#### CASE / FORD NEW HOLLAND - Serie 40 & 10

Nº de artículo 3482 600 105

MF 330

Fig. 1: 330 mm Embrague simple de muelle de diafragma

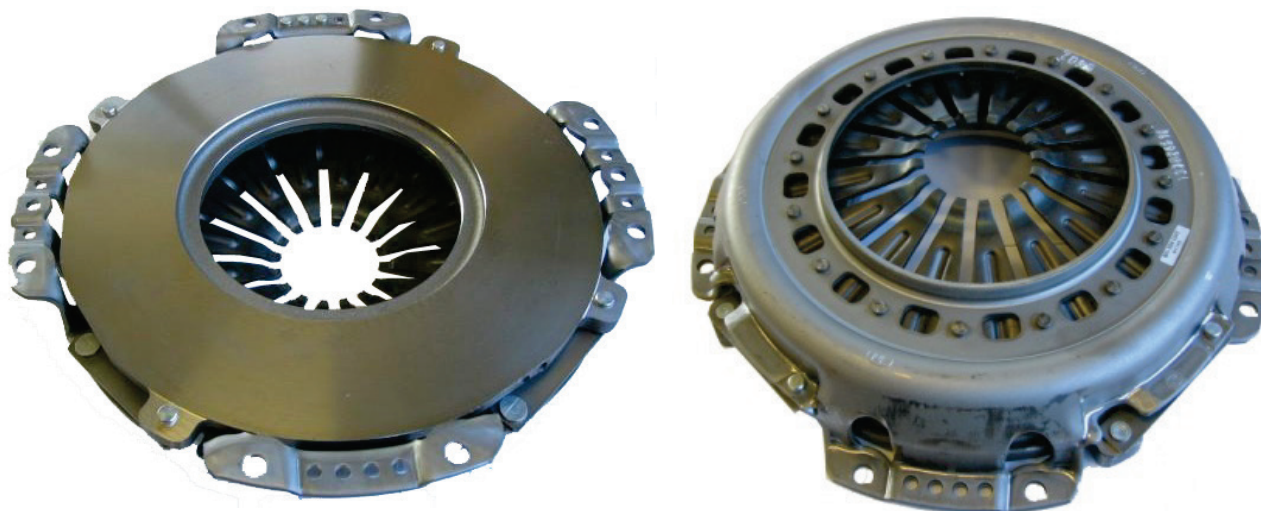
Al reemplazar el embrague de muelles helicoidales con 4 patillas por el de diafragma de SACHS, no necesita colocar calzos.

El embrague de diafragma SACHS sólo se puede montar con un disco de embrague SACHS:

1878 600 520 > 320 mm	1878 600 519 > 330 mm	1864 600 304 > 330 mm
Disco de embrague con amortiguador de torsión con 7 pares de forros	Disco de embrague orgánico con amortiguador de torsión	Disco de embrague rígido y orgánico
